設計成果改善事例集

令和2年12月

静岡県 交通基盤部

道路 『道路法面の掘削における事前の検討不足』

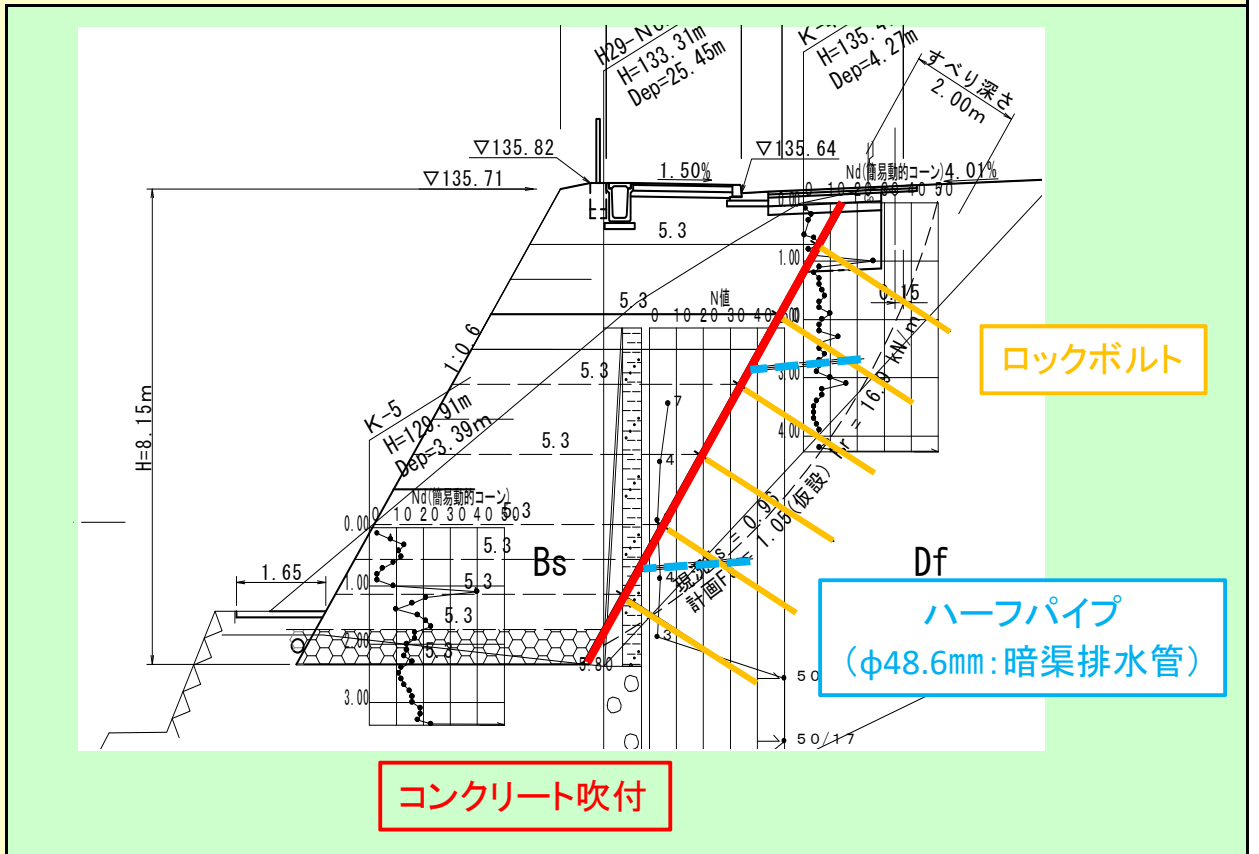
1	成果不具合の原因
	事前の調査・確認不足
2	具体的な内容
	補強盛土工の施工中、掘削面の一部で崩壊が生じた。そのため、崩壊状況の調査を行い、崩壊法面の拡大や新たな掘削面の崩壊を防止する必要性が生じた。
3	不具合に対する対処(対応)
	仮設詳細設計を実施し、コンクリート吹付、ロックボルト、ハーフパイプ(φ48.6mmの暗渠排水管)の対策工事を実施した。
4	考えられる原因
	道路法面を大きく掘削するため、施工内容がどのように影響するかについての検討が不足していた。
5	改善策
	施工内容が既存施設に対し及ぼす影響について、設計業務の中で検討し、必要であれば仮設計画の必要性を提案する。
6	参考図等

『民地との摺り付け勾配についての確認不足』

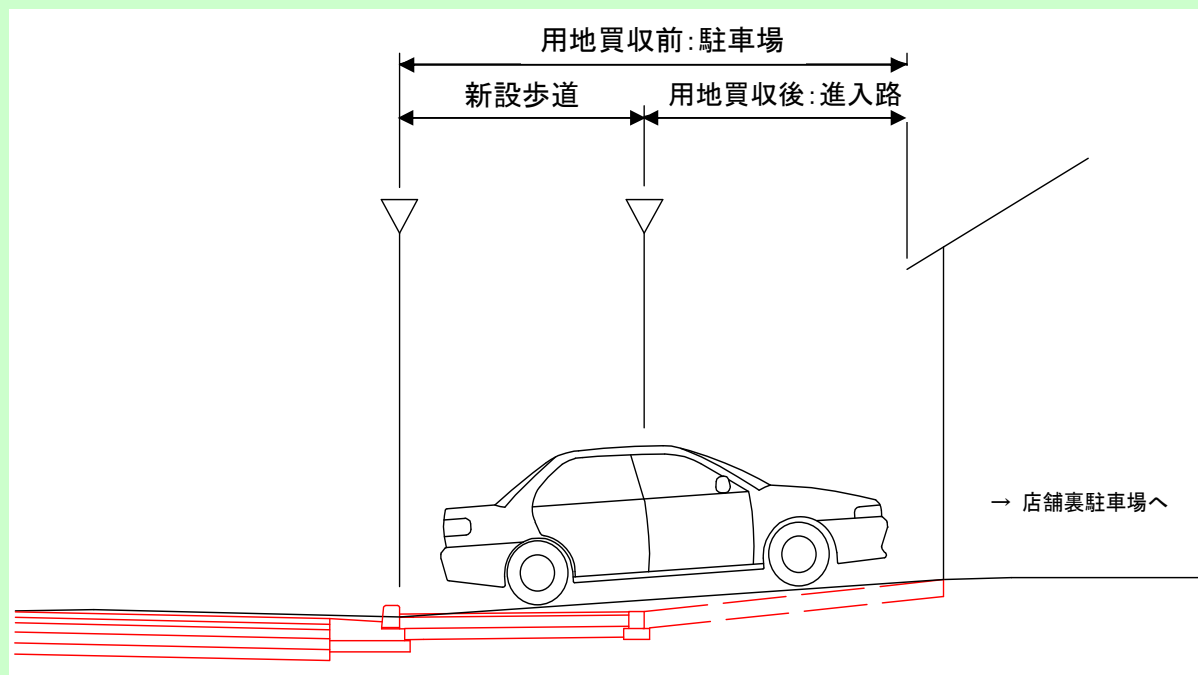
用地買収前は店舗前の駐車場として利用していた箇所について歩道工事を行った。設計の高さに合わせて歩道を設置したが、民地との摺り付け勾配がきつくなったことから、店舗裏の駐車場を利用する客の車がバンパーを擦りそうになったと苦情が寄せられた。

地権者の了解をとり、民地の舗装を一部取り壊して進入路を長くすることで、摺り付け勾配を従前と同等にした。

道路 『土質調査(CBR試験)の未実施』

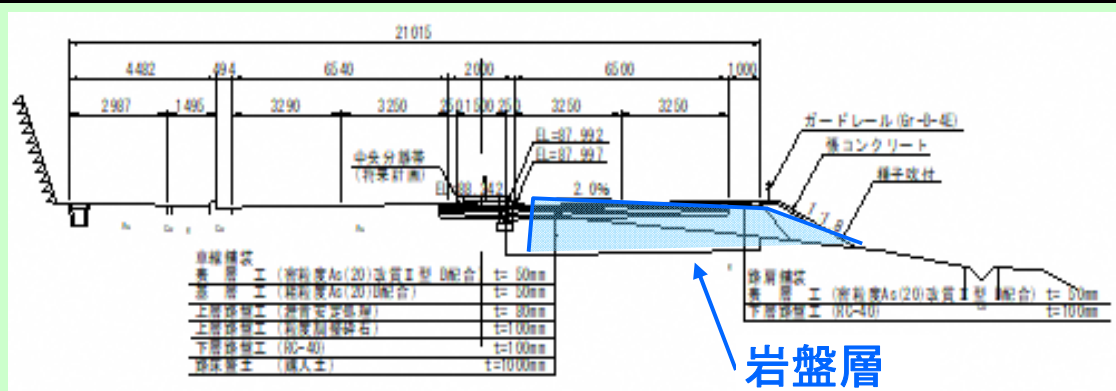
1	成果不具合の原因 事前の調査・確認不足
2	具体的な内容 舗装工にて、設計時に土質調査(CBR試験)を実施せず1.0mの路床置換工としていたところ、施工時に想定外の岩塊層(延長90m)がでたため、工事費、工事工程に大きな変更が生じた。
3	不具合に対する対処(対応) 路床置換えを実施せず、岩盤上に路盤を施工した。
4	考えられる原因 工事発注まで時間もなく、土質調査(CBR試験)を実施しなかったため、施工時に舗装構成の見直しが必要となった。
5	改善策 設計時に土質調査(CBR試験)を実施する。試験を実施する時間がなければ、周辺の土質調査(CBR試験)結果や、施工済箇所の工事履歴等を確認し、問題点を抽出しておく。

岩盤層

道路 『計画高と現状高の不一致』

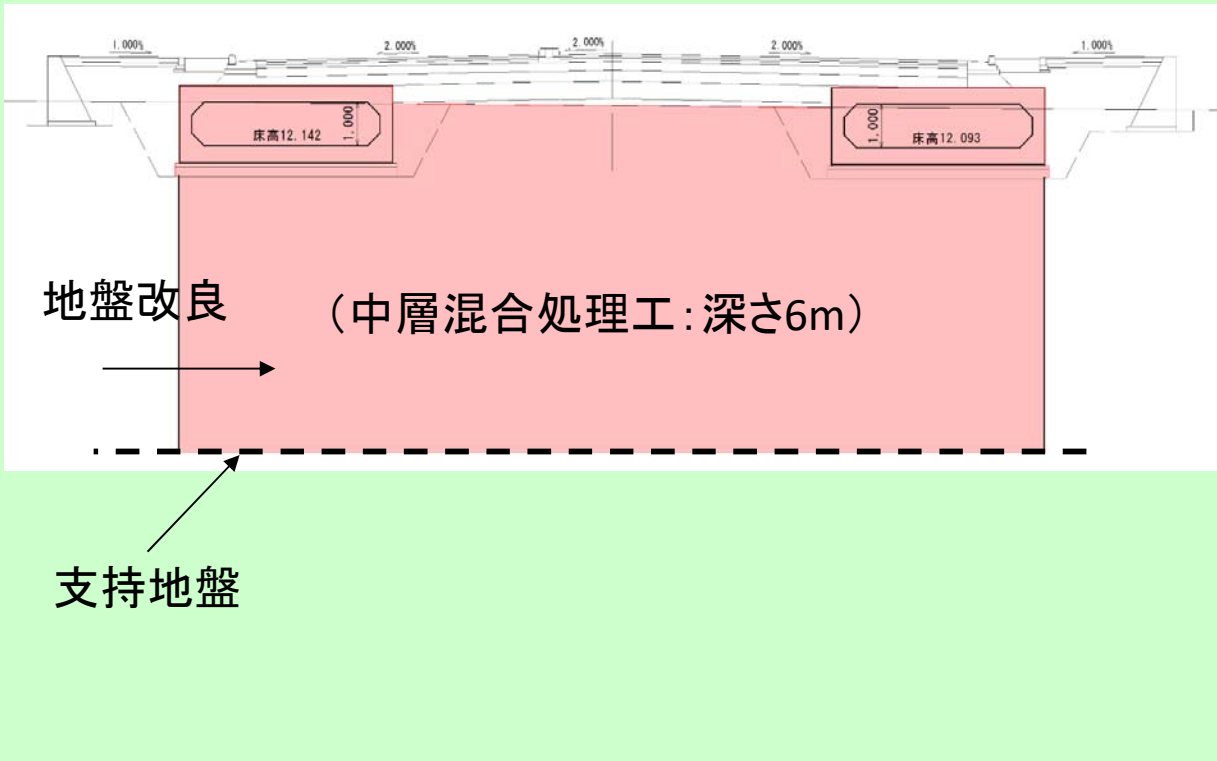
1 成果不具合の原因	事前の調査・確認不足
2 具体的な内容	本線に接続する取付道路の現道へのすりつけが、計画高と現況高が合っていなかった。また、その端部に計画していたブロック積の天端も、接続する現況のブロック積の天端に合わなかった。
3 不具合に対する対処(対応)	現況の路面高とブロック積天端高を測量し、再度、取付道路とブロック積の計画を見直した。
4 考えられる原因	設計後に現道へのすりつけ位置が変更となったため、最終的な摺り付け位置での高さ確認が十分でなかった。
5 改善策	設計条件が変更になった場合には、再度高さ確認等を行う。
6 参考図等

道路 『調査段階での市との協議不足』

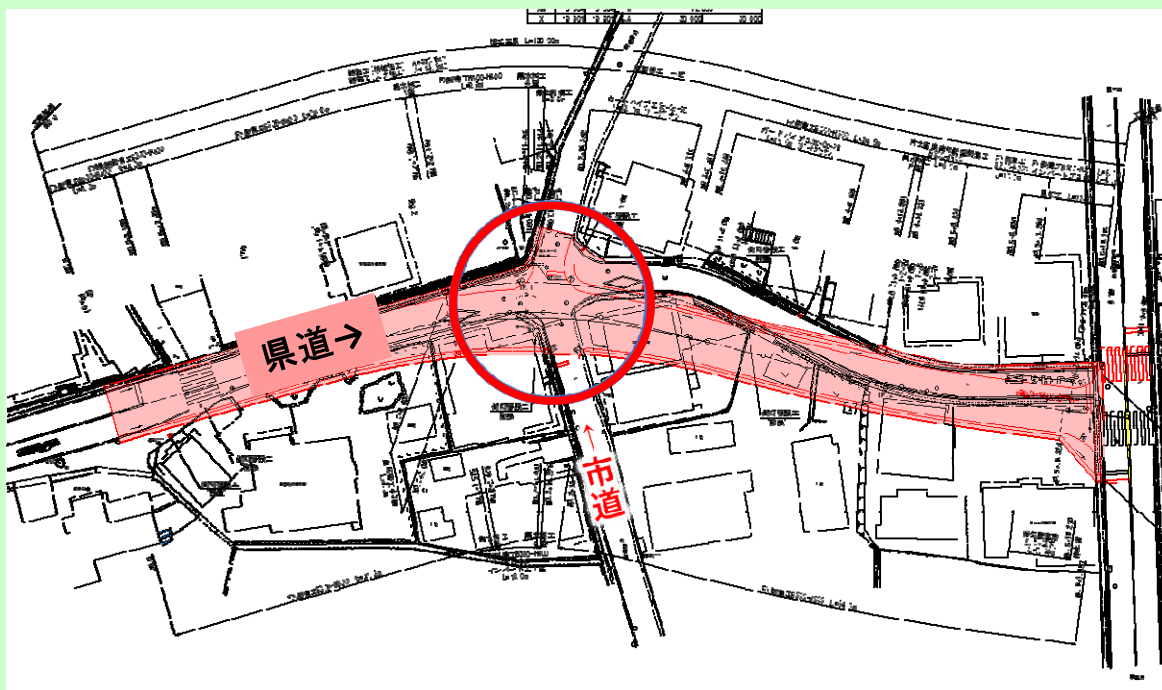
道路拡幅を計画したが、交差している市道との交差点協議などが不足しており、工事着手後に市と隅切りや縦横断計画の協議などを行う必要が生じた。
- 3 不具合に対する対処(対応)**

現地ですと協議を行い、用地内で可能な範囲での対応で了承を得た。
- 4 考えられる原因**

道路 『公図の境界線が不整合』

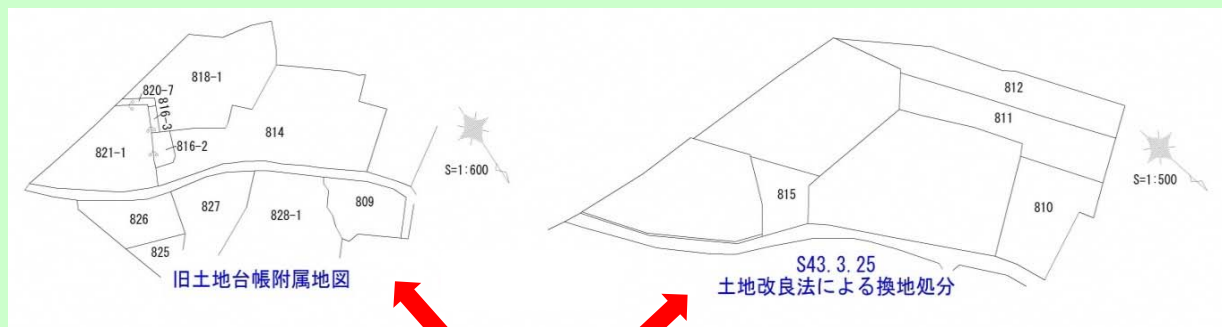
測量委託箇所の土地の境界について、公図(地図に準ずる図面)が土地改良図面1:500及び旧土地台帳附属地図1:600の両方存在しており、お互いの境界線の接合が整合しておらず、現地調査の支障となっていた。

公図が2種類あるが、整合していない

- ・所管法務局にて対処方法等相談
- ・地元自治会役員への聴取や土地改良時の成果確認

橋梁 『既設構造物への影響の未考慮』

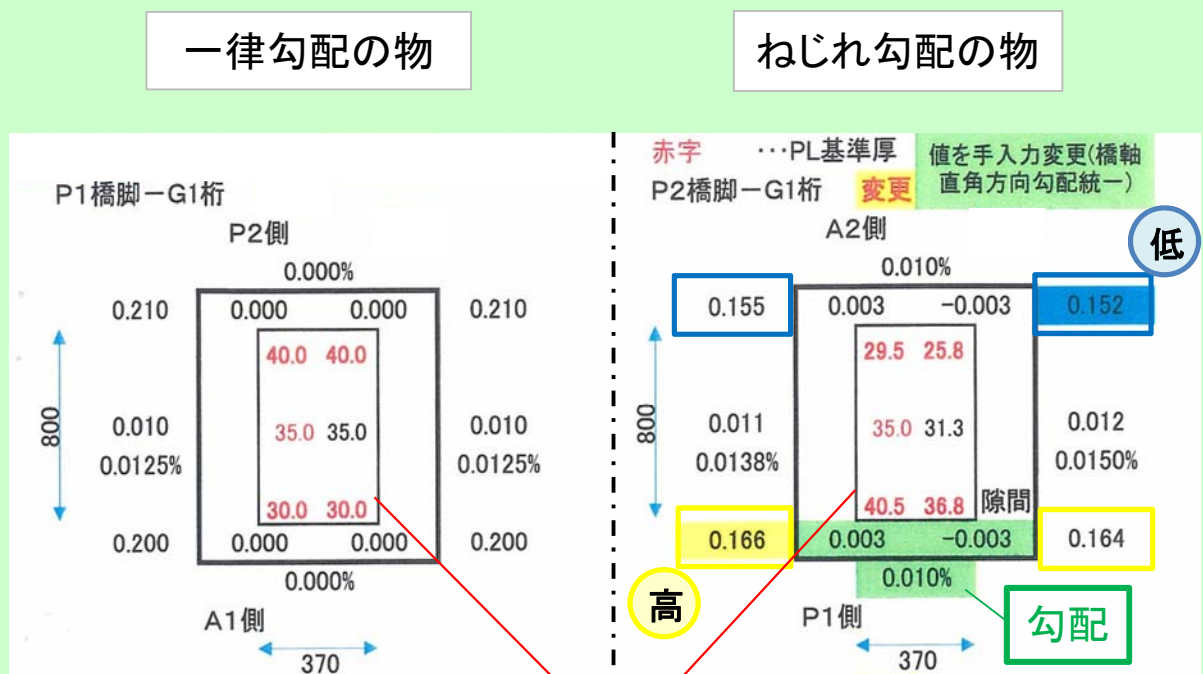
1 成果不具合の原因	事前の調査・確認不足
2 具体的な内容	設計において、既設下フランジの橋軸直角方向の高さが一定であるものとして設計していたが、桁にねじれが生じており通常のソールプレート(桁と支承の間に設置する鉄板)加工では隙間ができてしまう事が判明した。
3 不具合に対する対処(対応)	既設のねじれ勾配に合わせた加工(3D加工)を施した。
4 考えられる原因	既設のソールプレートが小さく、当時の架設時には問題が無かったか、年月を経て桁にねじれがでてきた可能性が考えられる。
5 改善策	委託設計時に確認を行うのは困難であるため、今回のように既設のソールプレートよりも大きくなる際にはこのような事が起こるかもしれないと図面等に記載しておくべきである。
6 参考図等

橋梁 『RC突起型枠等の現場における施工性』

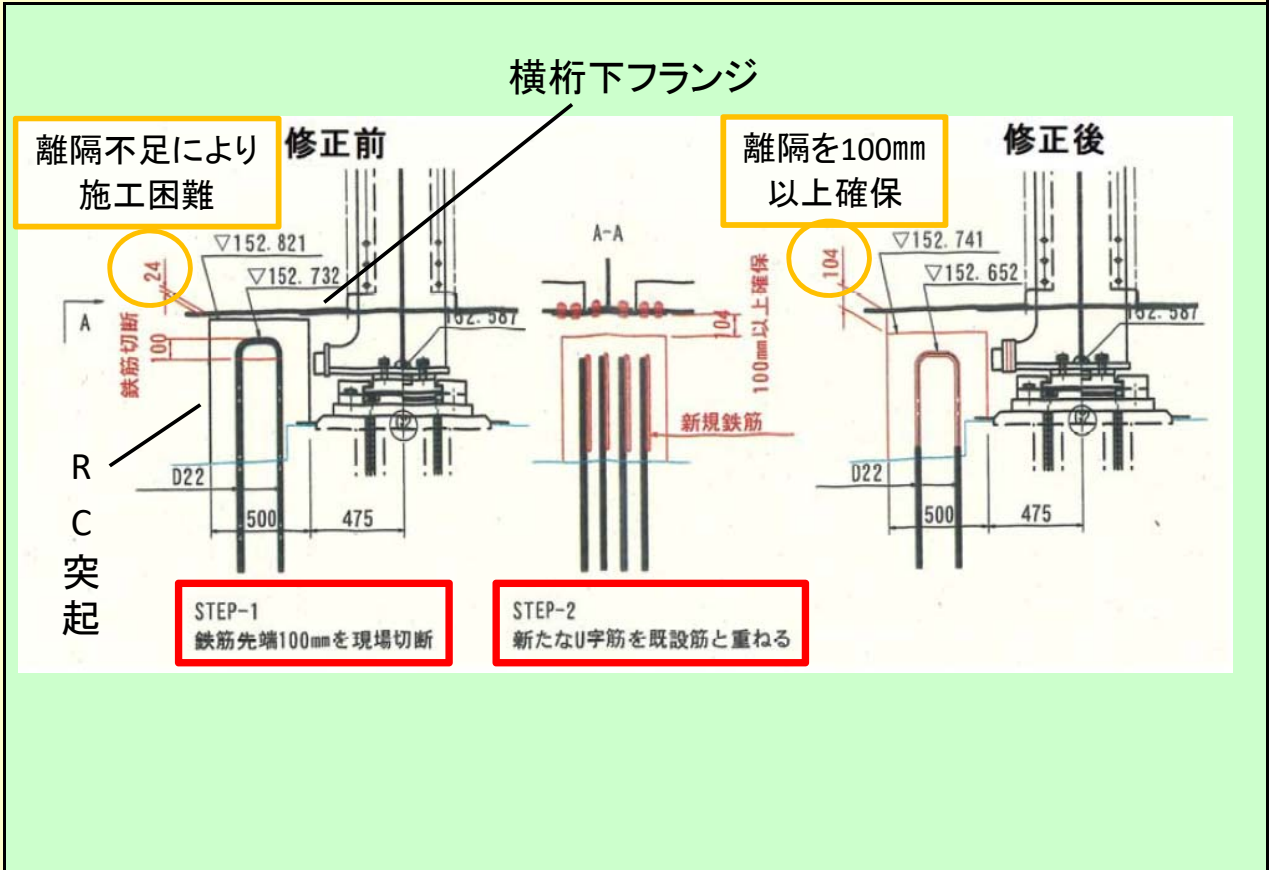
1 成果不具合の原因	事前の調査・確認不足
2 具体的な内容	横変位拘束構造(RC突起)と端横桁下フランジ間の隙間が設計通りではRC突起型枠等の施工が困難となった。
3 成果不具合に対する対処(対応)	横変位拘束(RC突起)の天端高を変更し、それに伴う鉄筋の配筋等の変更を行うことでRC突起天端と横桁下フランジとの離隔を施工上必要な100mm以上を確保した。
4 考えられる原因	設計段階では、主桁の施工後RC突起の施工を想定しており、RC突起の施工が狭い箇所での施工となることは認識していたが、型枠の建込後の天端均しは24mm程度の隙間でも可能であると判断していた。
5 改善策	施工上必要となる離隔を適正に理解し、離隔が狭くなる場合は、施工者への確認を行うなどしたうえで、施工可能かどうかを判断する。
6 参考図等

橋梁 『鉄筋埋込み定着長の確保不足』

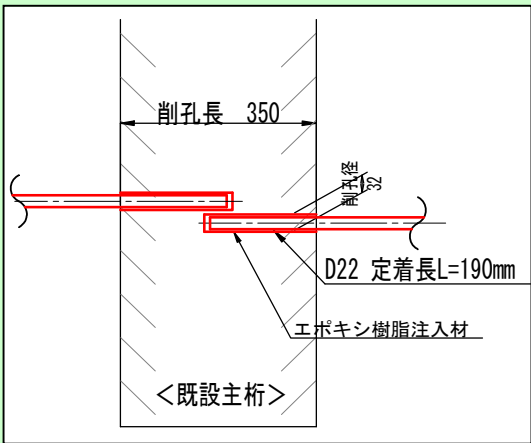
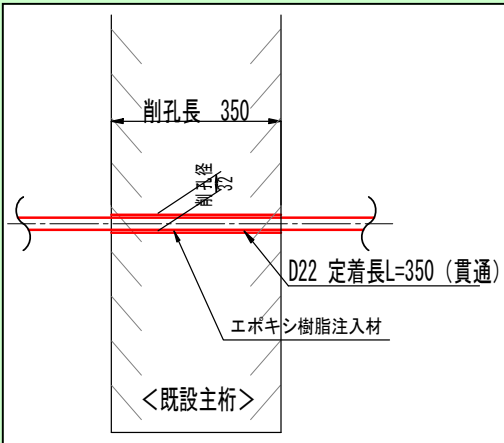
<p>1 成果不具合の原因</p> <p>基準類の確認不足</p>
<p>2 具体的な内容</p> <p>機能分離支承(アンカーバー)の上部工取付部材として設計した増設横桁において、主桁との一体化のための鉄筋(水平方向)の埋込み定着長が、本来確保すべき$15D (=15 \times 22 = 330\text{mm})$が確保されておらず不十分であった。</p>
<p>3 不具合に対する対処(対応)</p> <p>主桁への鉄筋埋込み定着長(15D)が確保できるように、主桁を貫通させた。 鉄筋の継手方法は、主桁間隔が短く一般に適用する重ね継手が確保できないため、機械継手を採用した。</p>
<p>4 考えられる原因</p> <p>コンクリート構造物へ一体化固定するための水平方向の鉄筋の定着長は、道路橋示方書に詳細な規定が明示されていないため、準用する基準の確認を行わないで、品質が確保されている既製品のエポキシ樹脂カプセル長を採用した。(補修補強設計における公的機関の指針、技術基準、要領が確立されていない。)</p>
<p>5 改善策</p> <p>適用基準が無い若しくは明確でない場合は、設計計算前に、準用する基準類の確認を受注者と協議し決定する。 設計照査は、設計条件(基準)と設計図面の整合についても実施する。</p>
<p>6 参考図等</p> <div style="display: flex; justify-content: space-around; align-items: center;"> <div style="text-align: center;"> <p>当初設計 ($190\text{mm} \div 8.6D$)</p>  </div> <div style="font-size: 2em; margin: 0 20px;">➔</div> <div style="text-align: center;"> <p>修正設計 ($350\text{mm} \geq 15D$)</p>  </div> </div>

橋梁 『橋面排水の設置に関する確認不足』

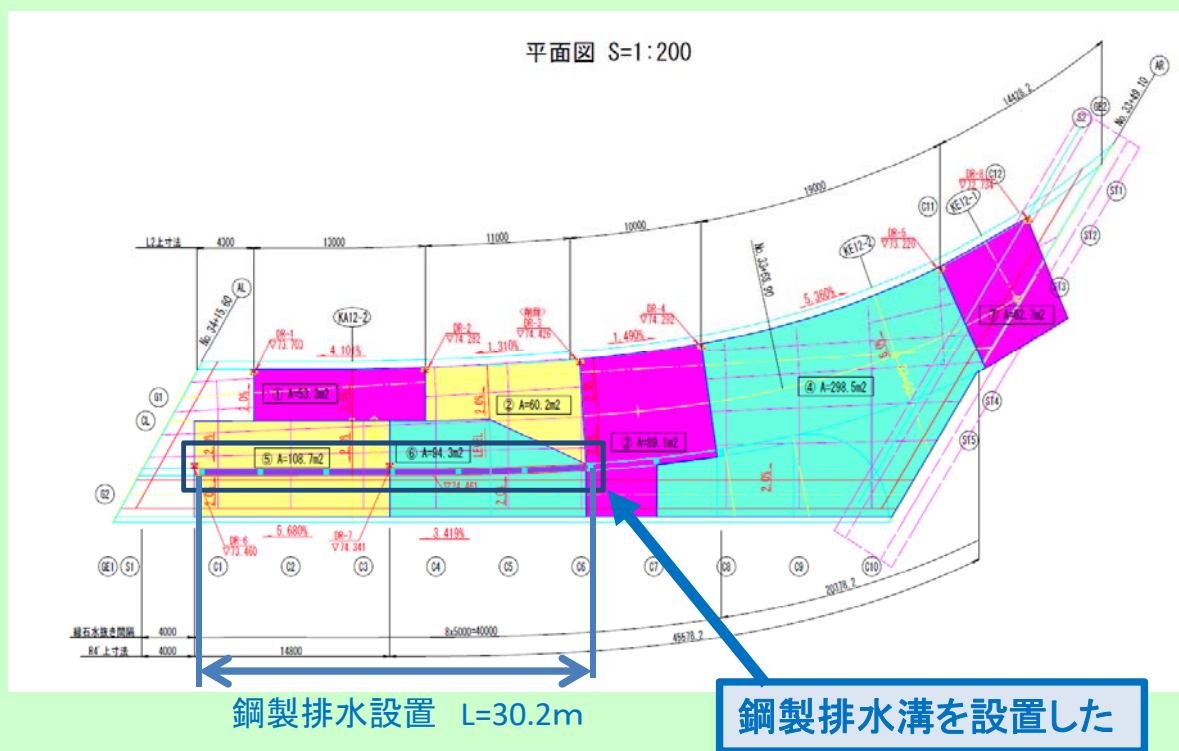
橋面排水の排水柵設置間隔について、排水設備の許容流量に対して流出量が上回り、安全率が1.0以下となってしまうような配置であった。

排水柵の間隔は15mで設計していたが、排水柵設置間隔を短くして、橋面排水処理を図ろうとすると排水柵間隔が密になる(3m程度)ことから、静岡県橋梁設計要領に基づき(排水柵間隔が5m以下となる場合には、鋼製排水柵の採用を検討する。)鋼製排水柵に変更した。

橋梁 『安全面より経済面を優先』

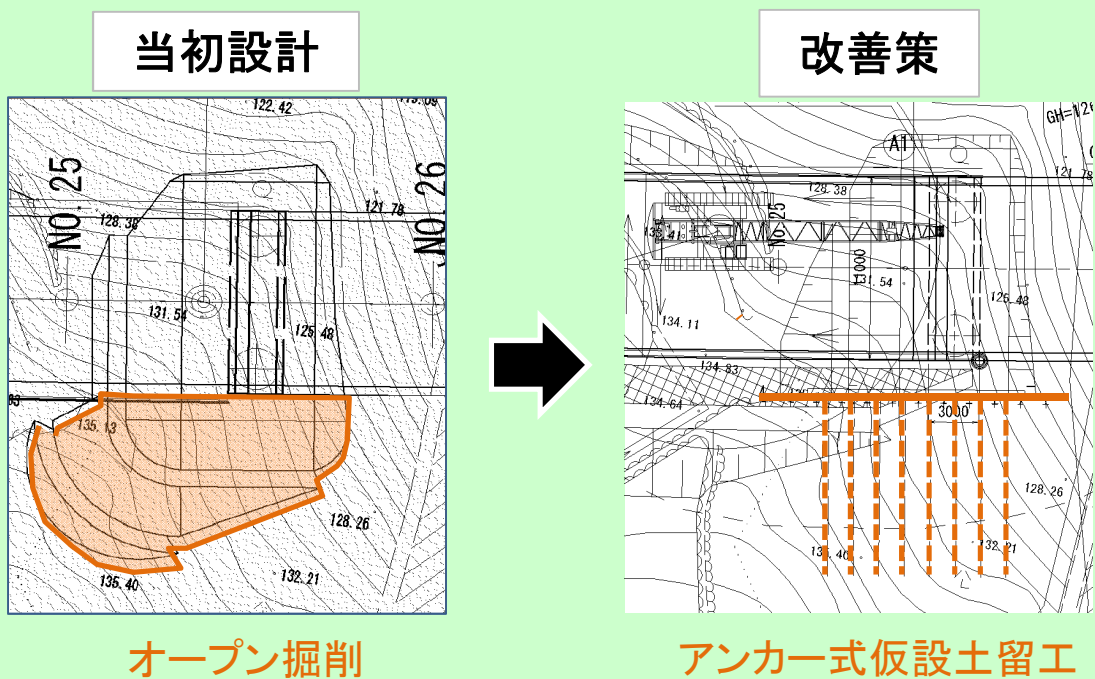
1 成果不具合の原因	その他
2 具体的な内容	当初設計においては、橋梁の橋台施工に当たり、3段切土法面のオープン掘削としていた。隣接工区において、同規模のオープン掘削を施工中に法面の小崩壊が発生し、工事の一時中断を余儀なくされた。
3 不具合に対する対処(対応)	隣接工区の施工状況を踏まえ、施工時の安全を確保するため、オープン掘削からアンカー式仮設土留工に施工方法の見直しを行った。
4 考えられる原因	当初設計時において、経済性を優先することで施工時の安全確保にかかる費用を最小限としていた。
5 改善策	本件は、先行する工事の問題点を後施工の工事に生かすことができた改善事例であり、工事進度に合わせて施工計画を検討することもひとつの方法と考える。

トンネル 『モルタルリーク対策の検討不足』

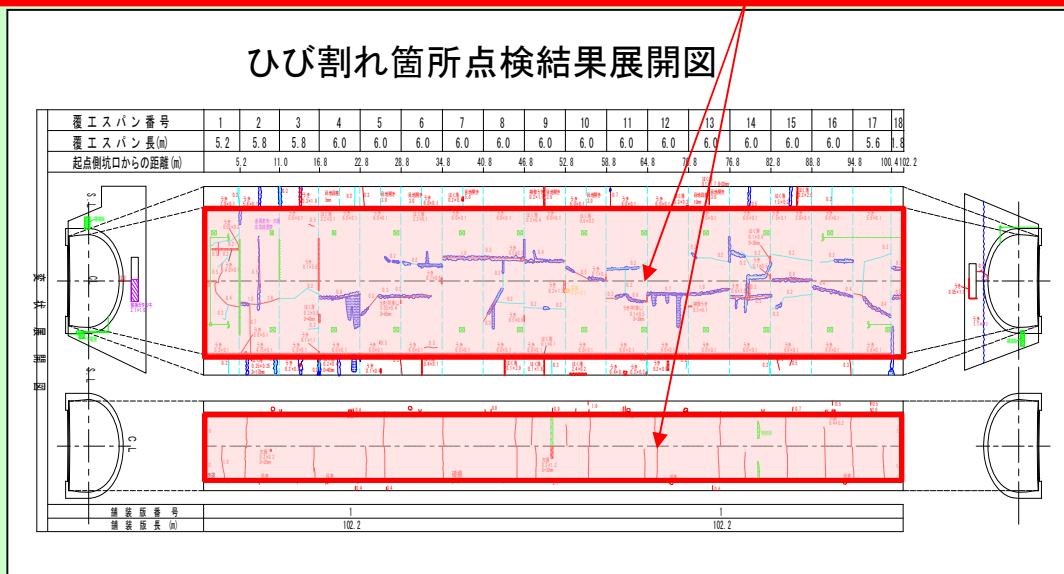
- 1 成果不具合の原因
 - 施工方法に関する知識不足
- 2 具体的な内容
 - 裏込め注入工の材料がエアモルタルであるにも関わらず、詳細なリーク対策についての検討がされていなかった。そのため、現場との乖離が生じ、リーク対策を含めた経済比較を再度行った結果、材料が発泡ウレタンに変更となった。
※リーク:漏洩
- 3 不具合に対する対処(対応)
 - 施工業者にて詳細な調査を行い、リーク対策の費用を算出した。
- 4 考えられる原因
 - ・設計にリーク対策についての詳細な調査を行う検討項目が入っていなかった。
 - ・天候によっては調査を行っても漏水箇所が見えない可能性がある。(湧水期等)
- 5 改善策
 - 設計にリーク調査を追加し、リーク対策費を含めた経済比較を行う。

エアモルタルの場合、ひび割れ箇所についてリーク対策をする必要があるため、発泡ウレタンに比べリーク対策費がかかる。(天井部のひび割れ箇所及び継ぎ目)

トンネル 『基本条件の設定ミス』

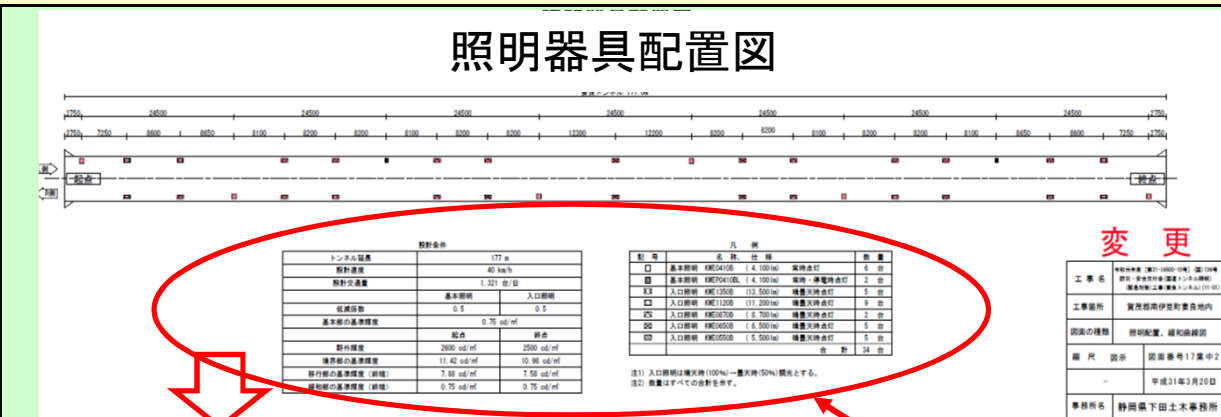
工事の設計書を作成する際に、設計成果品を確認したところ、基本条件である交通量を取り違えたことで、誤った材料数量となっていたため、設計の修正を行った。

この材料数量が設計で間違っていた

設計業者に再検討を依頼した。
